Comunicato relativo all'avvio della consultazione su una proposta di modifica delle mappe delle aree a pericolosità da alluvione fluviale del Piano di gestione del rischio di alluvioni (PGRA) del distretto idrografico dell'Appennino Settentrionale relativa al reticolo idraulico secondario della UoM Regionale Liguria. Torrenti Gromolo e Petronio e ad altri corsi d'acqua minori, nei comuni di Sestri Levante, Casarza Ligure, Castiglione Chiavarese e Moneglia (GE).

Oggetto	Accordo di collaborazione con l'Autorità di bacino distrettuale dell'Appennino Settentrionale. Adozione della proposta di riesame della mappa di pericolosità da alluvione fluviale del PGRA relativa ai torrenti Gromolo e Petronio e ad altri corsi d'acqua minori, nei comuni di Sestri Levante, Casarza Ligure, Castiglione Chiavarese e Moneglia (GE).
Tipo Atto	Decreto del Dirigente
Struttura Proponente	Unità organizzativa Assetto del territorio
Dipartimento Competente	Direzione generale Protezione civile e difesa suolo
Soggetto Emanante	Roberto BONI
Responsabile Procedimento	Paolo PERSICO
Soggetto Responsabile	Roberto BONI

ALLEGATO 1**Aggiornamento mappe alluvione fluviale del PGRA – Reticolo secondario Liguria**

Aggio

Figura 3: battenti per TR 200 anni

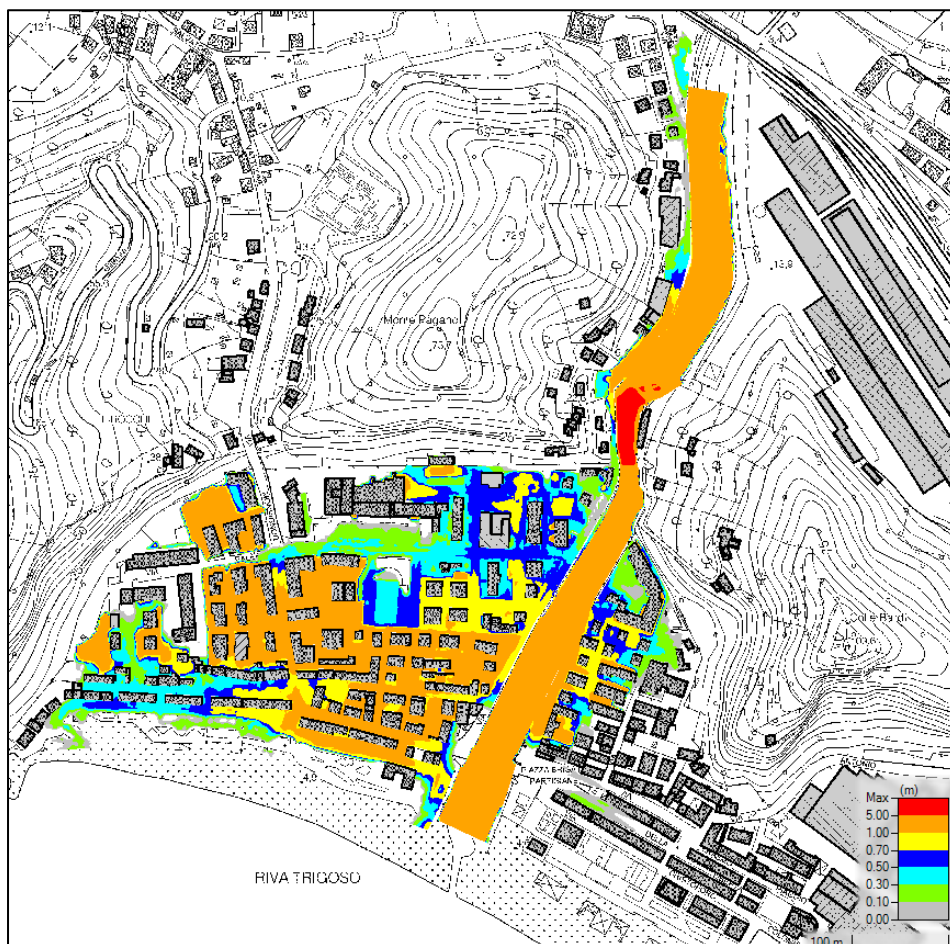
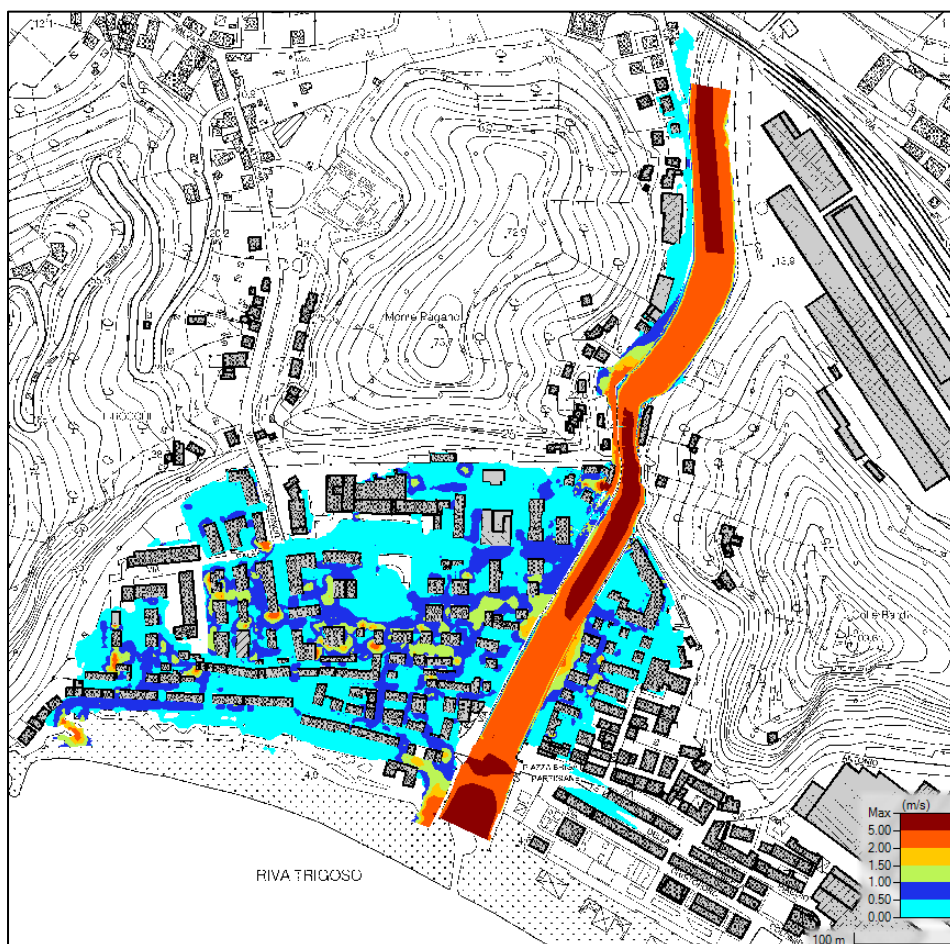
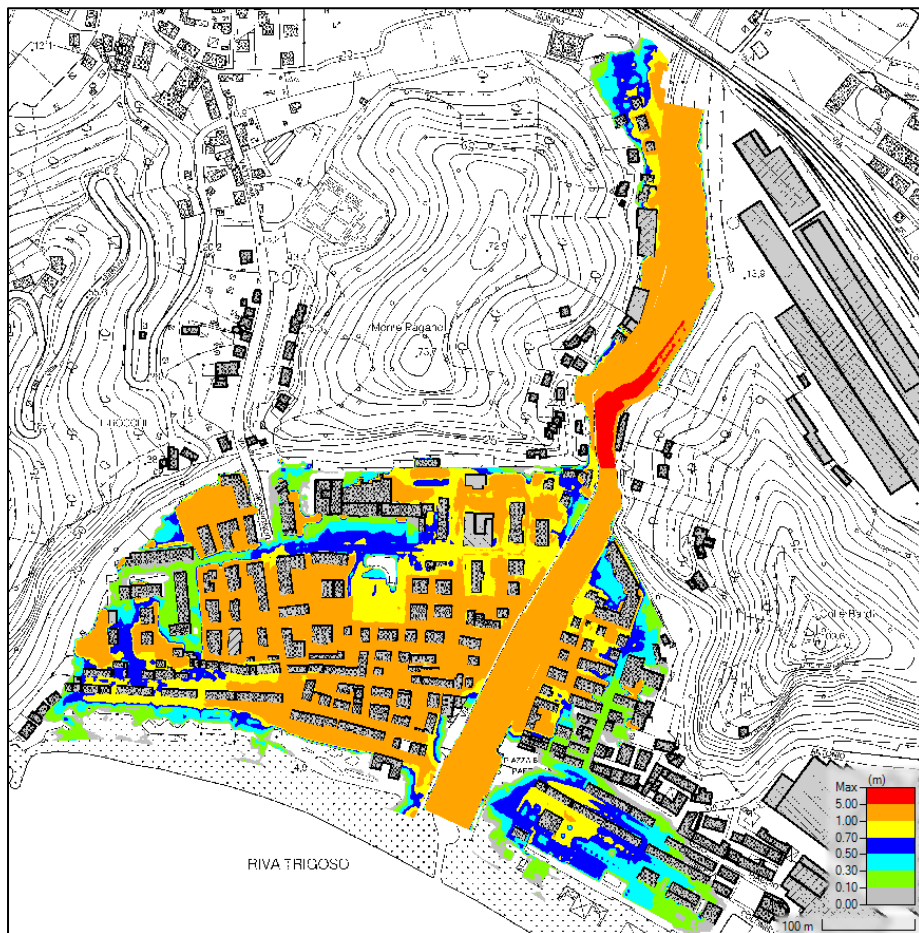
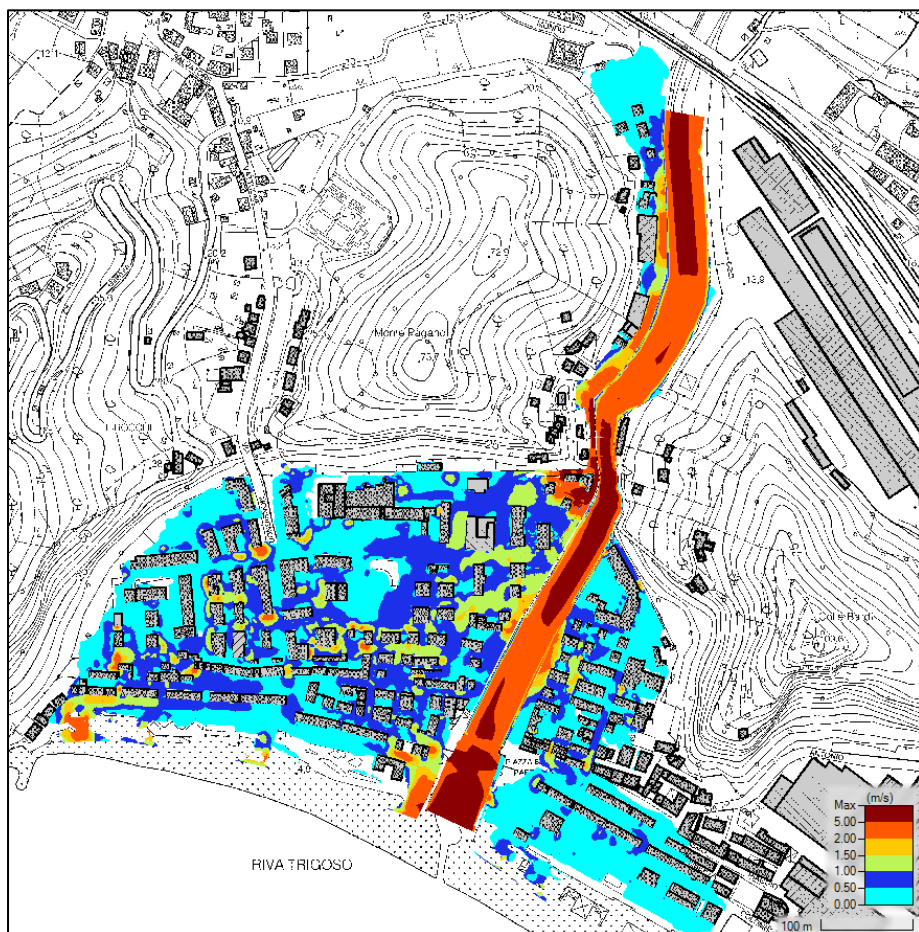
Inoltre, nell'ambito di un procedimento urbanistico è emersa la necessità di aggiornare le verifiche idrauliche del tratto terminale del torrente **Petronio**, al fine di definire con maggior accuratezza la pericolosità idraulica nell'abitato di **Riva Trigoso**. A tal fine è stato effettuato dai tecnici dell'U.O Assetto del territorio un nuovo rilievo nel mese di aprile 2025 del tratto compreso tra la briglia in località Cascata e la foce realizzato con strumento lidar montato su drone, appoggiato a punti a terra rilevati con strumentazione GPS. Sulla base delle nuove geometrie ottenute,

opportunamente integrate per la parte esterna all'alveo con il rilievo lidar messo a disposizione dal Ministero dell'Ambiente, è stato implementato un nuovo modello idraulico in moto vario, secondo lo schema accoppiato 1D per l'alveo e 2D per le aree esterne, sviluppato con il software HEC RAS – v. 6.5. Le geometrie dei ponti sono state estratte dal modello HEC 2022, realizzato sulla base del rilievo as-built del tratto, realizzato a seguito del rifacimento del ponte alla foce. Le portate utilizzate per la modellazione sono quelle indicate nel piano di bacino e utilizzate per la mappatura della pericolosità nel PGRA vigente. La condizione al contorno di monte, imposta in una sezione a circa 50 m a valle del ponte della ferrovia, è costituita dagli idrogrammi per i consueti tre tempi di ritorno, che sono stati calcolati secondo le indicazioni della DGR 357/2008, applicando il metodo indiretto della simulazione dell'evento critico. Quale condizione al contorno di valle è stato assunto un livello costante, pari a 1.5 m s.l.m.. I risultati ottenuti evidenziano una criticità diffusa già per tempo di ritorno pari a 50 anni nel tratto a monte della briglia di loc. Cascata, dove, a causa del significativo rigurgito provocato dal restringimento del ponte ad arco e dalla presenza del salto di fondo, il livello calcolato supera la sponda destra, provocando una prima esondazione che si propaga a valle lungo la viabilità esistente; anche più a valle, il livello cinquantennale non rimane contenuto in alveo, provocando un allagamento diffuso su entrambe le sponde; i battenti che si realizzano risultano significativi (vedi Figura 1), in gran parte dell'abitato superiori a 1.0 m, a causa delle quote più elevate del terreno verso valle che impediscono il deflusso verso il mare; le velocità di scorrimento risultano in genere limitate (vedi Figura 2). Per i tempi di ritorno superiori, la dinamica dell'esondazione rimane pressoché la stessa, con estensione significativa delle aree in sponda sinistra e con valori dei battenti superiori (vedi Figura 3, Figura 4).
